SERVICE INFO – INA 0108

Melunpoisto apulaitekäytön alueella

Mallit:
Opel: Astra H, Signum, Vectra C, Zafira B
Moottorit: Z18XER
Til.nrot: 535 0143 10

Kuva 1: Kiinteän hihnapyörän vaihto laturin vapaapyörään

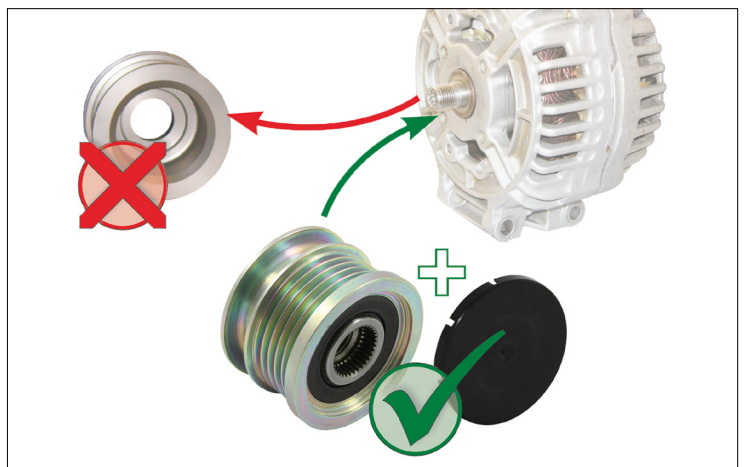
Moniurakiilahihnan voimakas värähtely voi edellä esitetyissä laturin kiinteällä hihnapyörällä varustetuissa autoissa aiheuttaa voimakasta melua.

Teknisenä ratkaisuna on Schaeffler Automotive Aftermarketin tarjonnassa näihin autoihin sopiva laturin vapaapyörä. Se vähentää apulaitekäytön dynaamista kuormitusta ja rajoittaa siten melun syntyä.

Schaeffler Automotive Aftermarket suosittelee kyseisissä autoissa laturin kiinteän hihnapyörän vaihtamista laturin vapaapyörään 535 0143 10.
